## Tillæg 1 til Herning Kommunes spildevandsplan 2015 – 2025 for Ørnhøj

### Baggrund for tillægget

*Placering af lokalplan 84.T1.2 i Ørnhøj.*

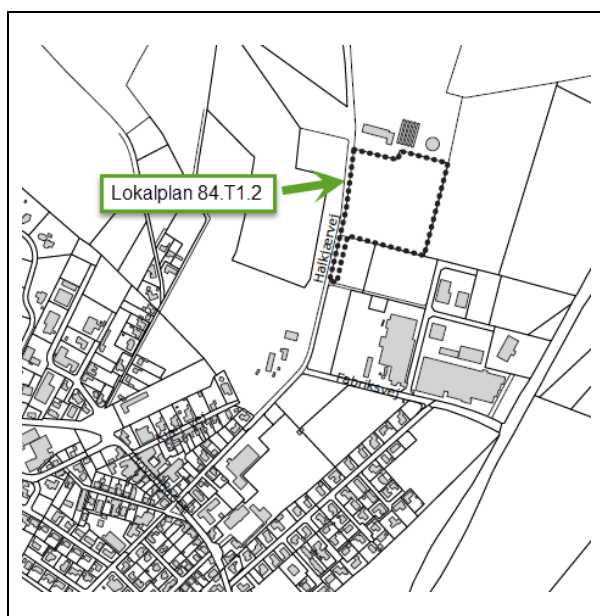
Med lokalplan nr. 84.T1.2, hvor forslag til planen netop er udsendt i offentlig høring, bliver det muligt etablere varmeværk og solfangeranlæg på ny udstykning i nordkanten af Ørnhøj By. Lokalplanen omfatter en del af matrikelnr. 22mu og 22mv hovedejervalvet, Nr. Omme samt alle parceller, der efter 15. oktober 2015 udstykkes, arealoverføres eller matrikuleres indenfor lokalplanens område.

En forudsætning for etablering af varmekær og solfangeranlæg i lokalplanområdet, er at området optages i Herning Kommunes spildevandsplan. Med dette tillæg optages lokalplanområdet som opland Ø13P i spildevandsplanen jf. oplandskort, udløbsskema og oplands-skema i tillæggets bilag 1 - 3.

Opland Ø13P optages i spildevandsplanen som separatkloakeret, med afledning af spildevand og regnvand fra befæstede arealer til Herning Vand A/S kloaksystem. Afledningen af regnvand fra befæstede arealer må højst ske fra en 70 % af ejendommens areal. Opland Ø13P udgør 1,26 ha. Dvs. at der afledes regnvand kan ske fra 0,88 ha overflade.
